Acuerdo 2054 Por el cual se aprueba la incorporación del cambio en los límites de generación y absorción de potencia reactiva de las unidades 3 y 4 de la planta Guatapé

Acuerdo Número: 2054	Fecha de expedición: 6 Noviembre, 2025	Fecha de entrada en vigencia: 12 Noviembre, 2025
--------------------------------	--	--

CURVA DE CARGA NUEVA

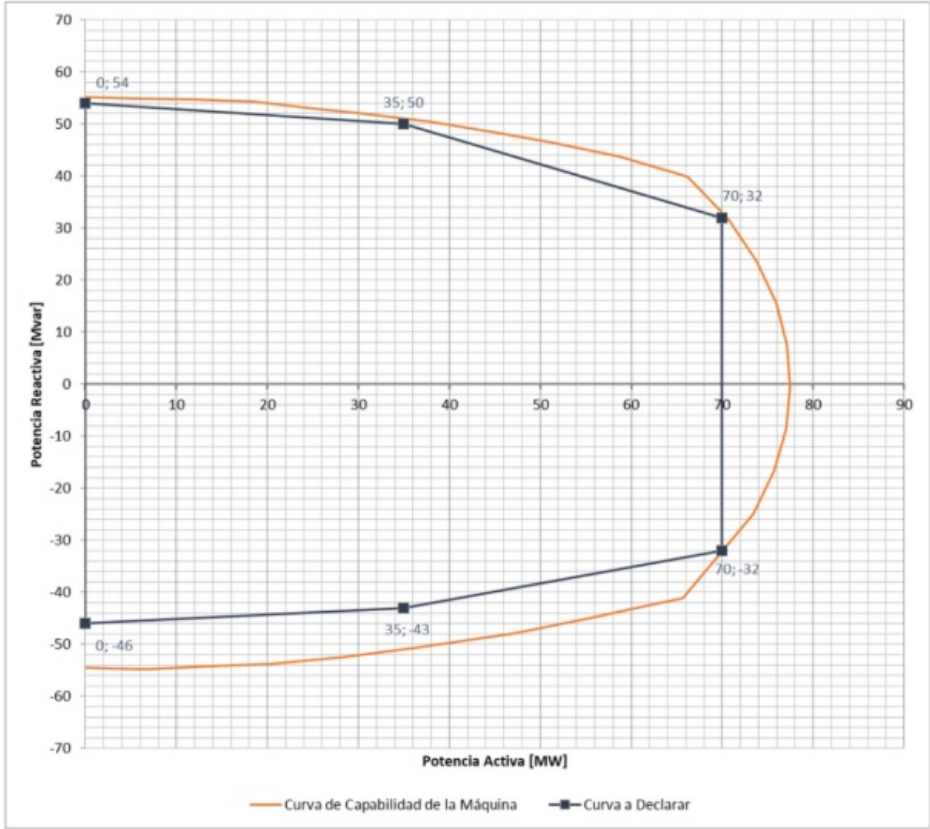
Aprobar la declaración de una nueva curva operativa de carga de las unidades 3 y 4 de la planta Guatapé, en las que se define la capacidad para entrega y absorción de potencia reactiva de las plantas en función de la potencia activa generada, como se presenta a continuación:

Unidad	Parámetro para modificar	P [MW]	Q Anterior [MVar]	Q Nuevo [MVar]
GUATAPÉ 3 GUATAPÉ 4	Capacidad de Absorción de Reactivos	70	-14	-32
		35	-43	-43
		0	-46	-46
	Capacidad de Generación de Reactivos	70	32	32
		35	50	50
		0	54	54
